Amendement C10/11 – tekstvoorstel – 06/2025

Toelaten gebruik P1 poort als alternatief voor een EnFluRi sensor

Voorstel voor publieke consultatie (24/06/2025 tot 24/07/2025 om 17h)

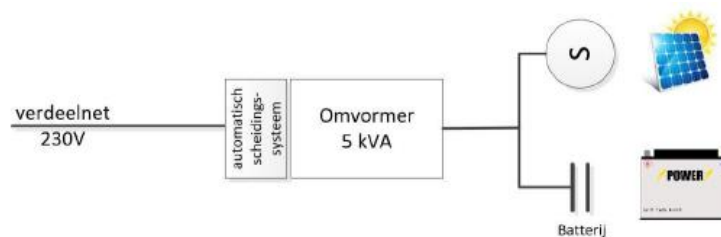
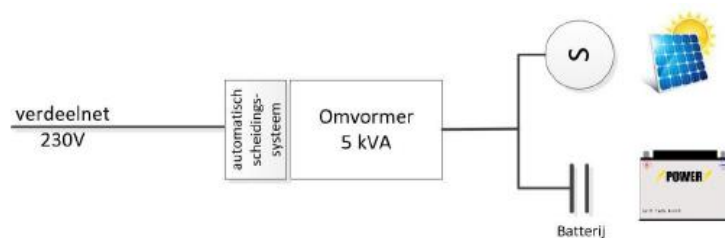
1. Vermogensgrens van de productie-eenheden
De som van het maximale vermogens van alle elektriciteitsproductie-eenheden mag niet hoger zijn dan de limieten bepaald in Tabel 2 hieronder. (...)
2. Automatisch scheidingssysteem
(...)
3. Bij aanwezigheid van een energieopslagsysteem : gebruik van een EnFluRi sensor
Als de elektriciteitsproductie-installatie een energieopslagsysteem bevat, moet een EnFluRi-sensor worden geïnstalleerd om het op het distributienet geïnjecteerde vermogen te controleren. Een EnFluRi-sensor is een directionele vermogenssensor met een communicatieverbinding met het energieopslagsysteem. De sensor en het beheersysteem moeten worden gecertificeerd voor

3. Bij aanwezigheid van een energieopslagsysteem : gebruik van een **vermogenbeheersysteem conform de vereisten in §7.11.2**, om het op het distributienet geïnjecteerde vermogen te controleren.
